Summary of Comments on Errores e incongruencias e-AIP MGGT AD ORIGINAL.pdf

INSTRUMENT
APPROACH
CHART - ICAO

GUATEMALA CITY/LA AURORA INTL
ILS Y RWY 02
CAT I

GUATEMALA CITY/
LA AURORA INTL
STAR RNAV A
STAR RNAV B RWY 20

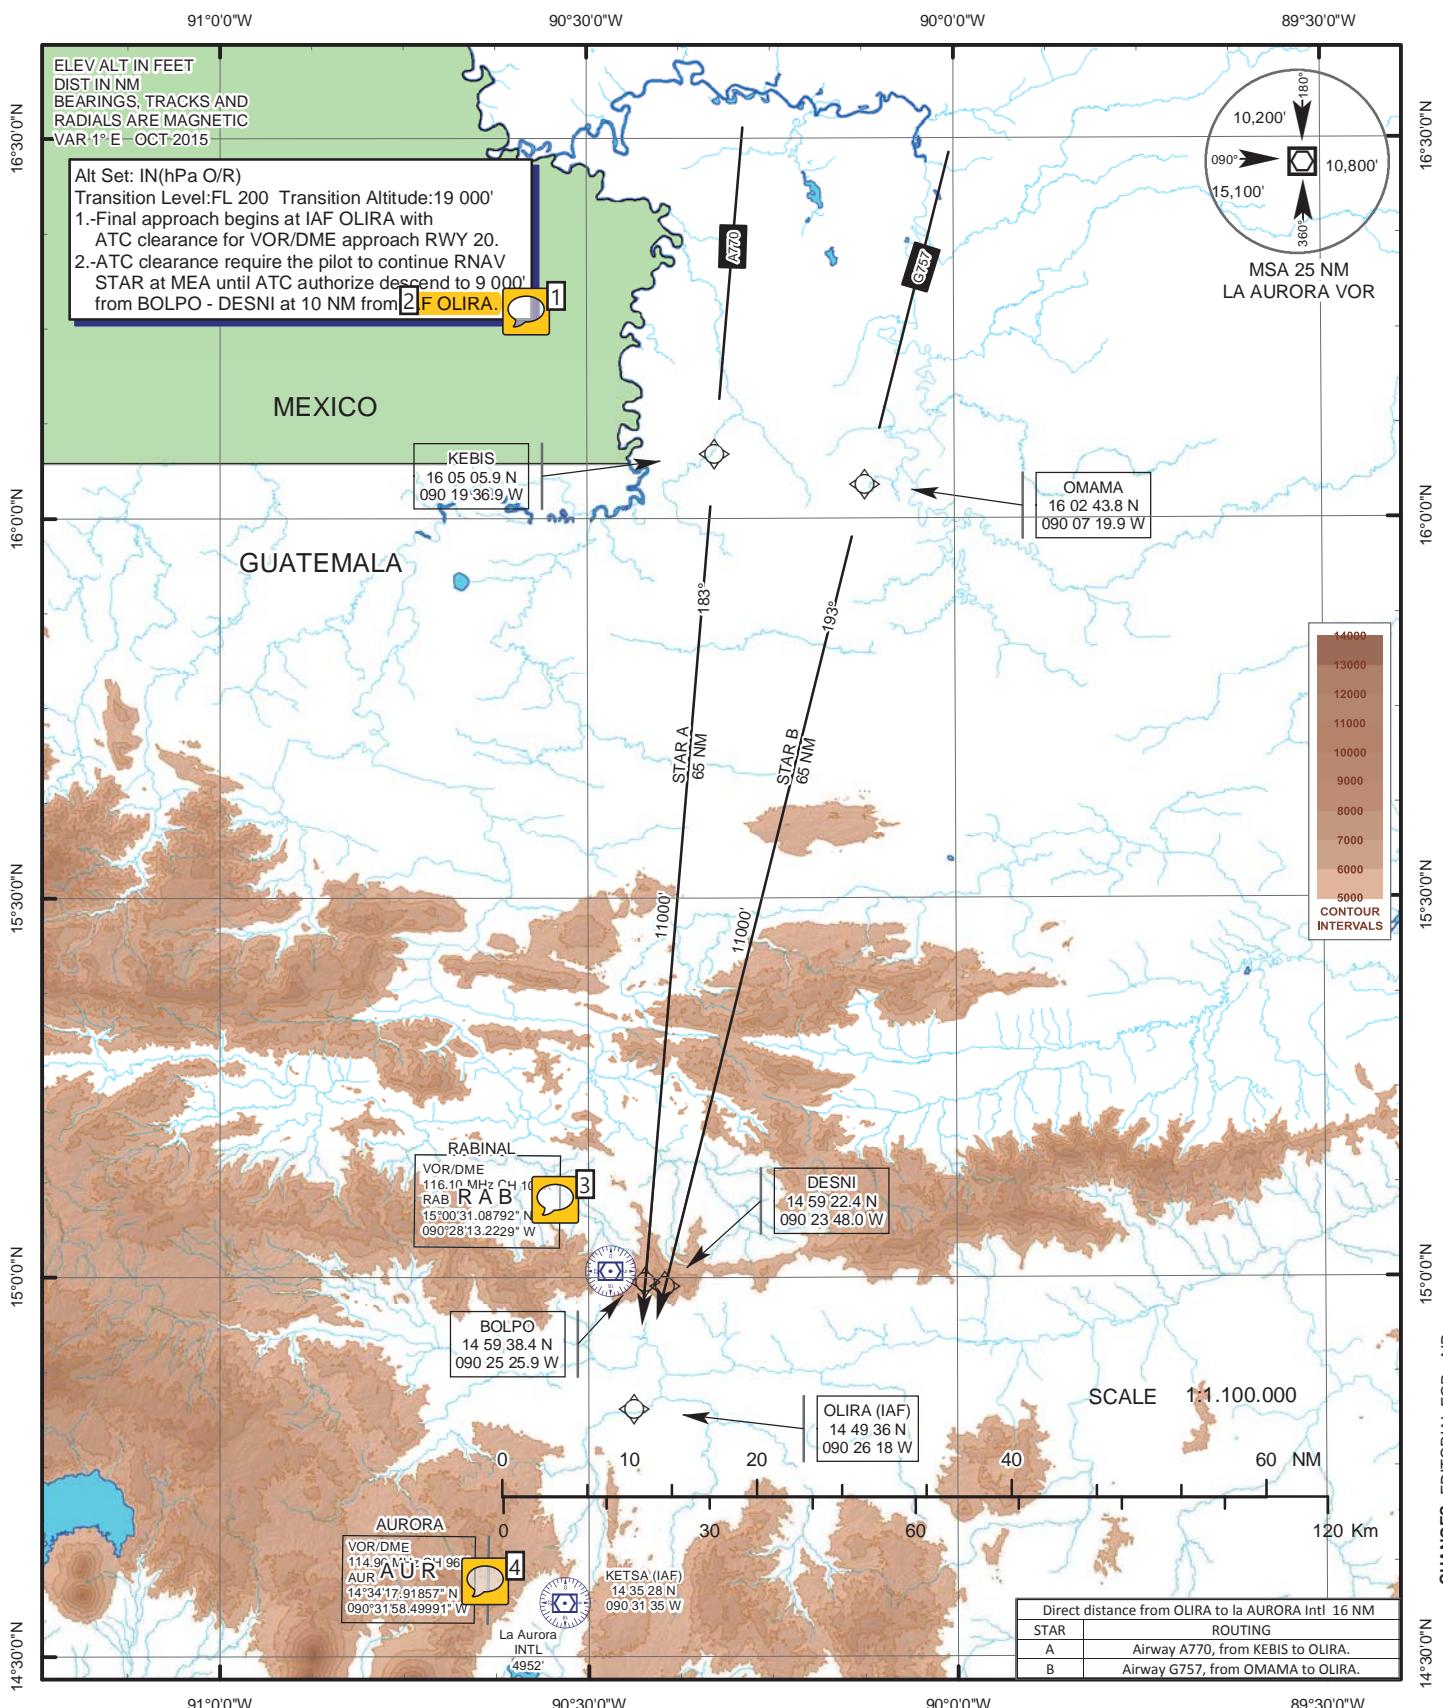
Number: 1 Author: LUIS MONTUFAR Subject: Nota adhesiva Date: 03/05/2017 11:07:10 a.m.
Para identificar más facilmente, como está especificado en la carta emitida por PANS OPS, se agrega:

IAF OLIRA (igual KATAS)

Number: 3 Author: LUIS MONTUFAR Subject: Nota adhesiva Date: 03/05/2017 11:04:58 a.m.
el código morse de RABINAL, no se muestra en la carta

Number: 4 Author: LUIS MONTUFAR Subject: Nota adhesiva Date: 03/05/2017 11:06:17 a.m.
el código morse de AUR, no se muestra en la carta

GUATEMALA CITY/
LA AURORA INTL
STAR RNAV C RWY 20

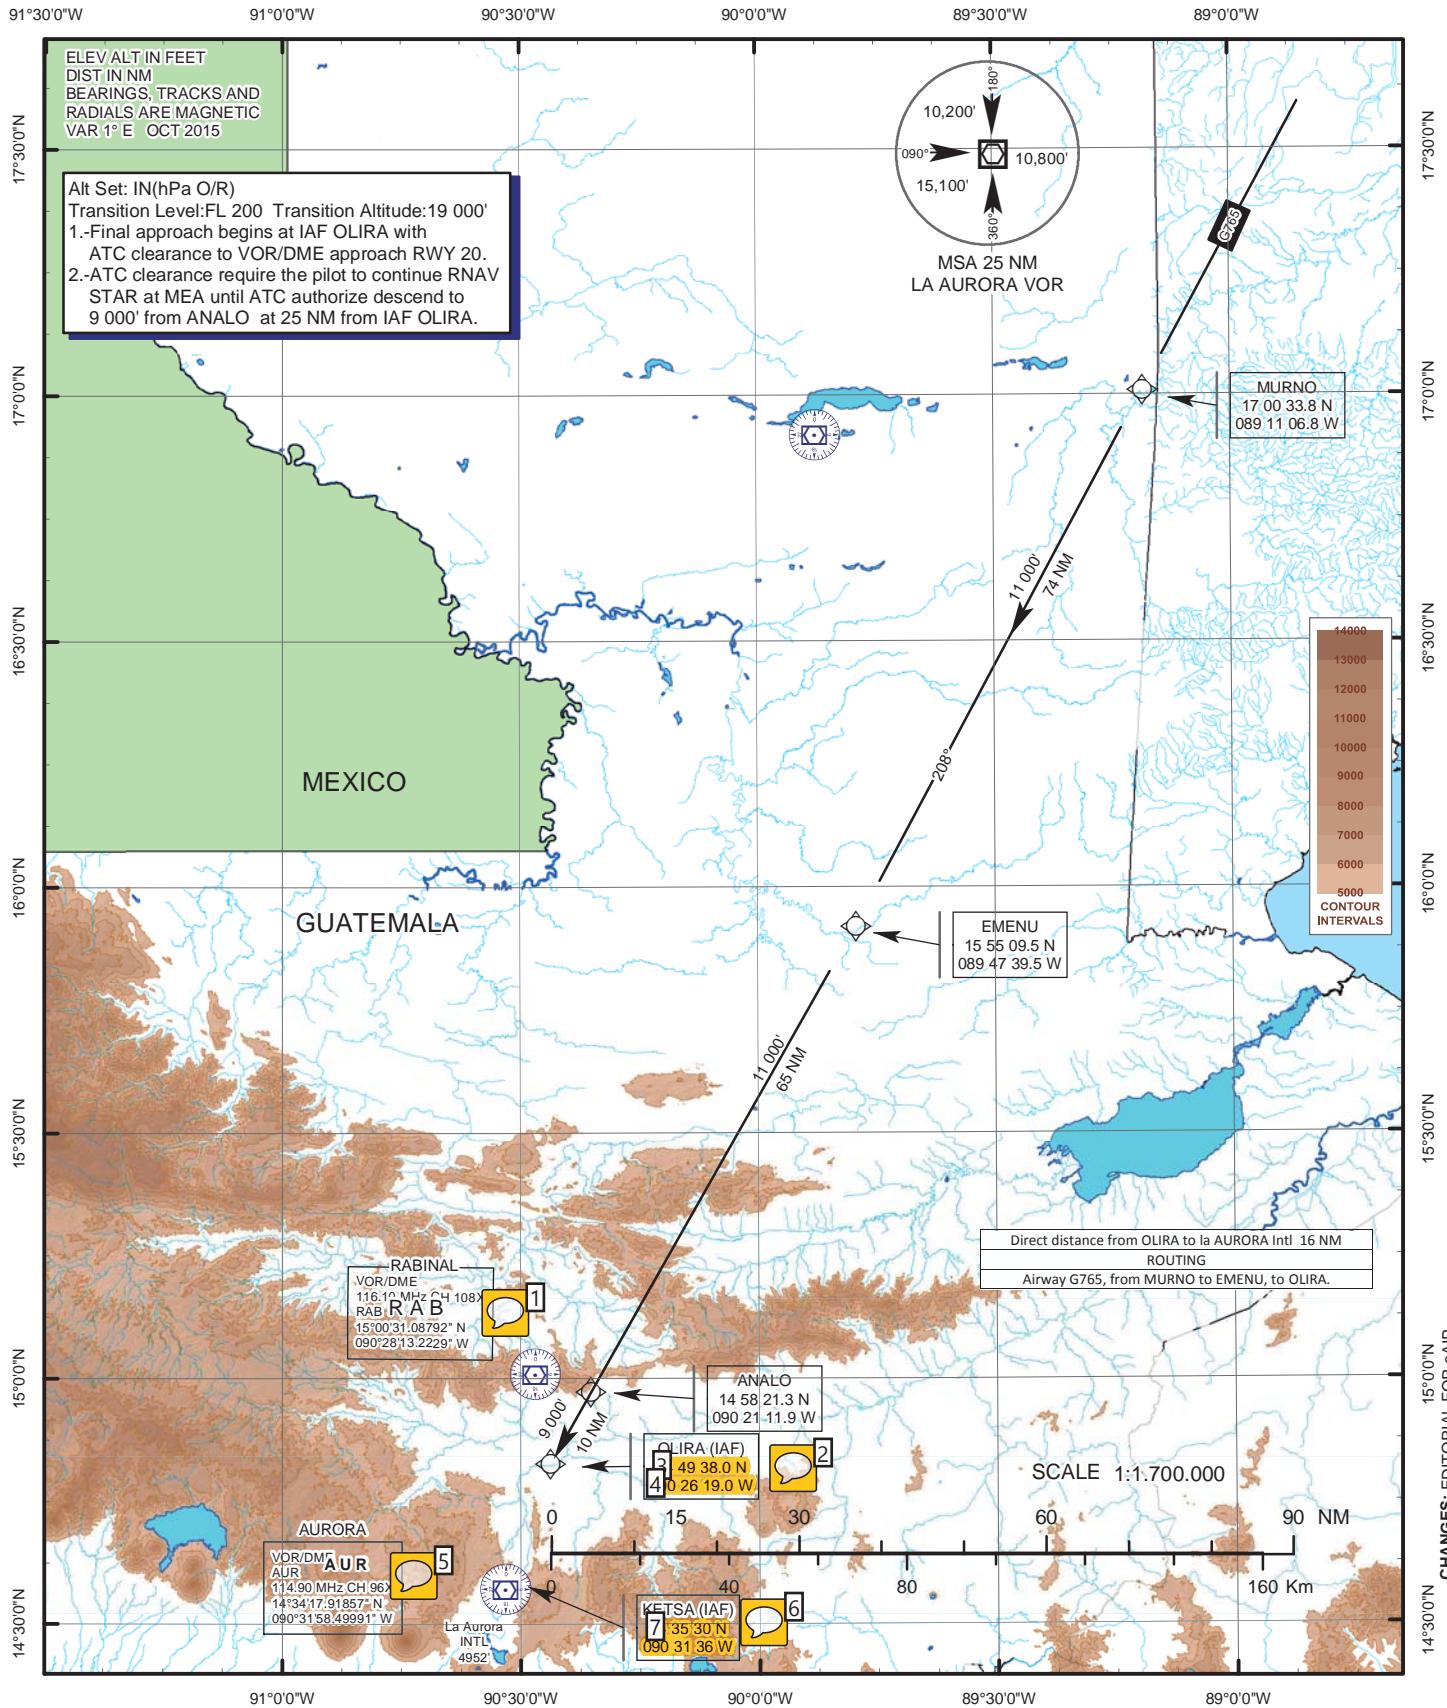
Number: 1 Author: LUIS MONTUFAR Subject: Nota adhesiva Date: 03/05/2017 12:15:02 p. m.
El código morse de RABINAL, no se muestra en la carta

Number: 2 Author: LUIS MONTUFAR Subject: Nota adhesiva Date: 03/05/2017 12:14:08 p. m.
Las coordenadas de OLIRA SON
14 49 36 N
090 26 18 W

Number: 5 Author: LUIS MONTUFAR Subject: Nota adhesiva Date: 03/05/2017 12:15:20 p. m.
El código morse de AUR, no se muestra en la carta

Number: 6 Author: LUIS MONTUFAR Subject: Nota adhesiva Date: 03/05/2017 12:14:35 p. m.
El fijo KETSA tiene otras coordenadas
14 35 28 N
090 3135 W

VISUAL ARRIVAL
CHART - AMATITLAN

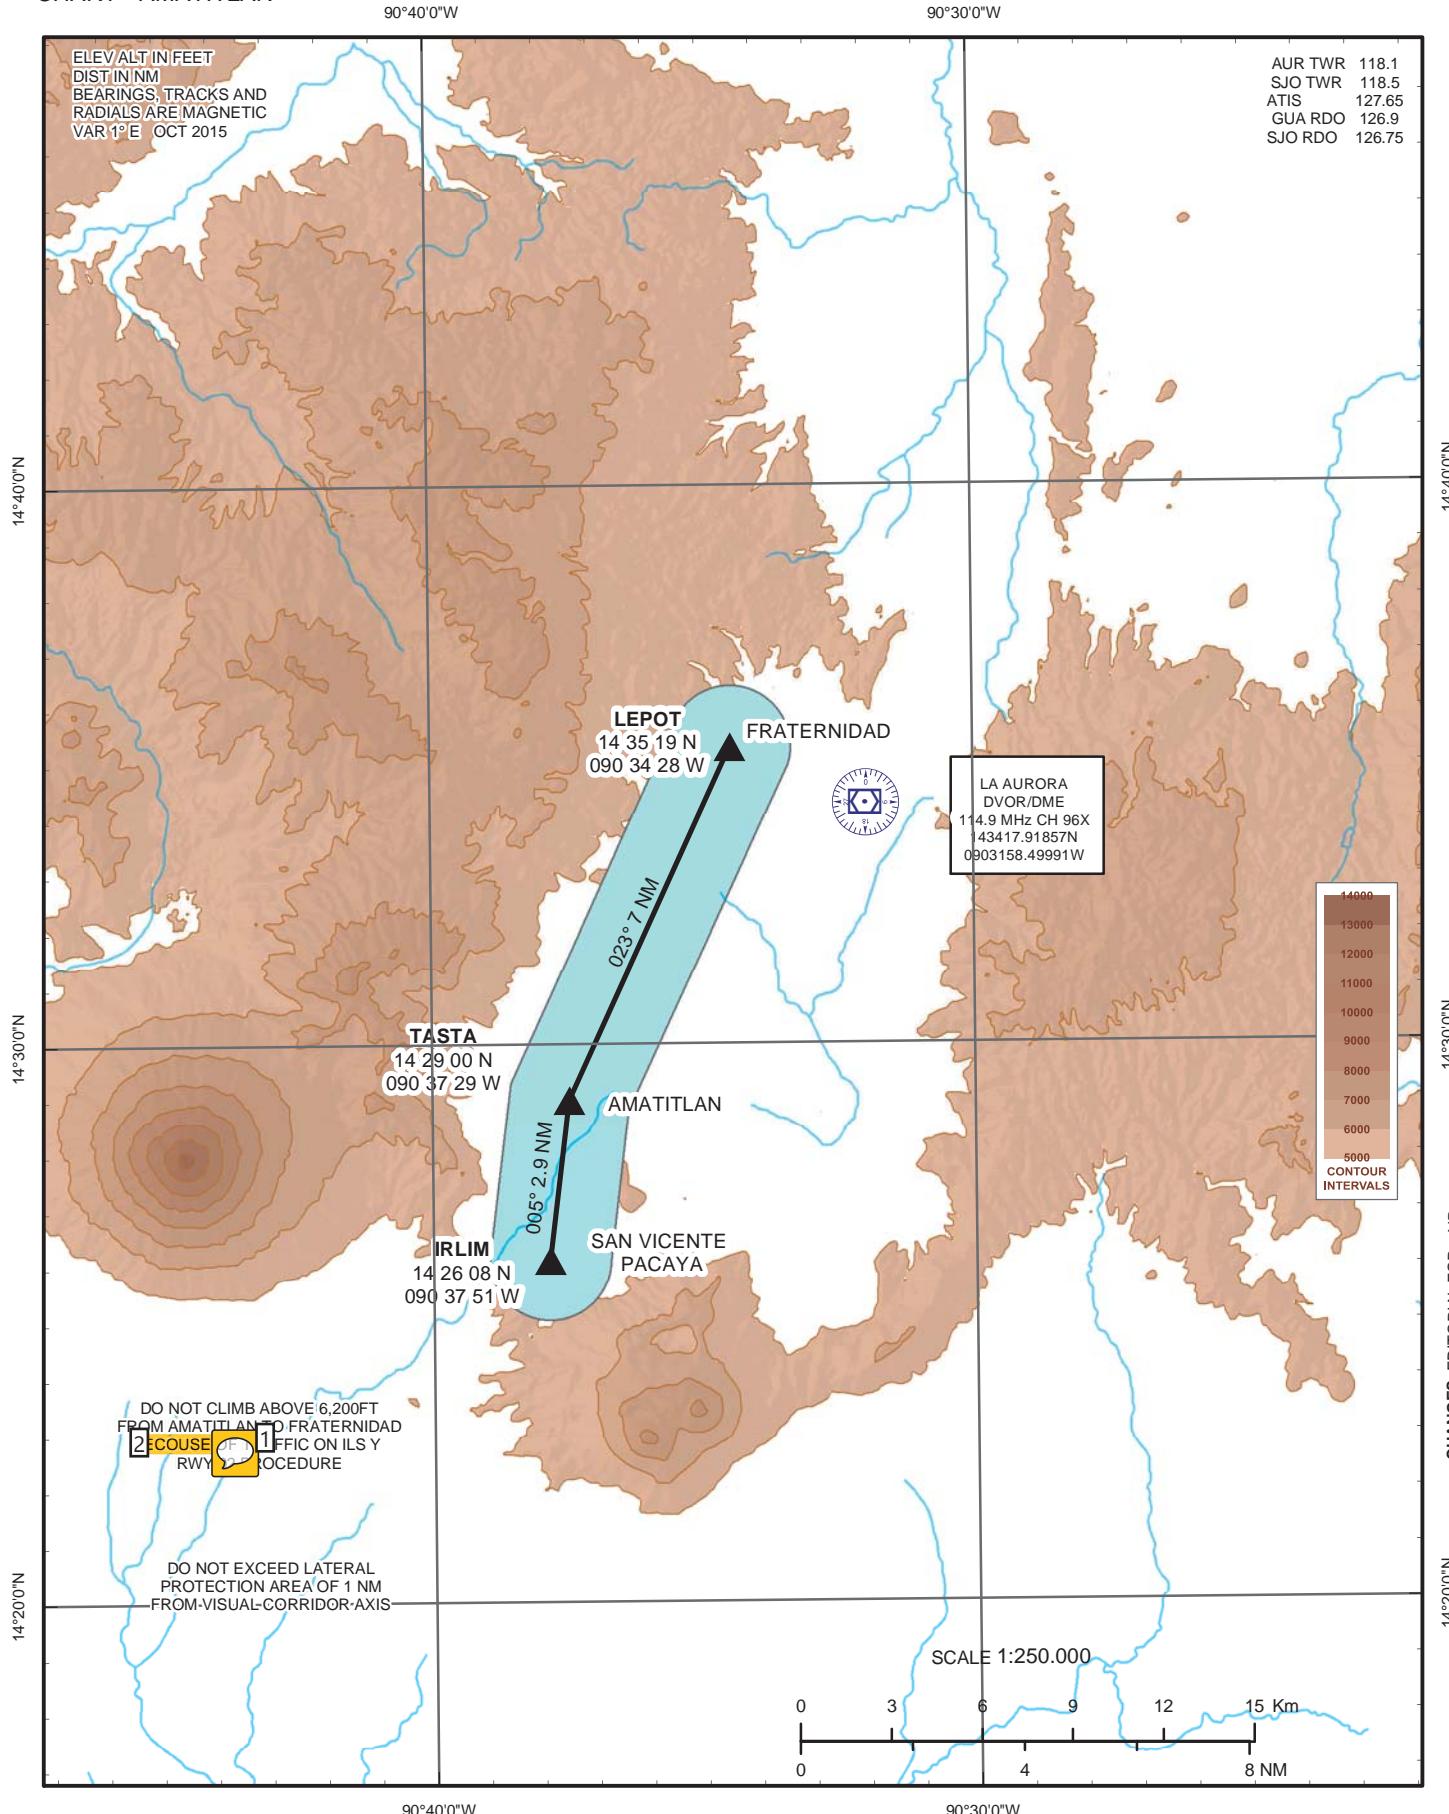
Number: 1 Author: LUIS MONTUFAR Subject: Nota adhesiva Date: 03/05/2017 12:25:30 p. m.
Palabra correcta: BECAUSE
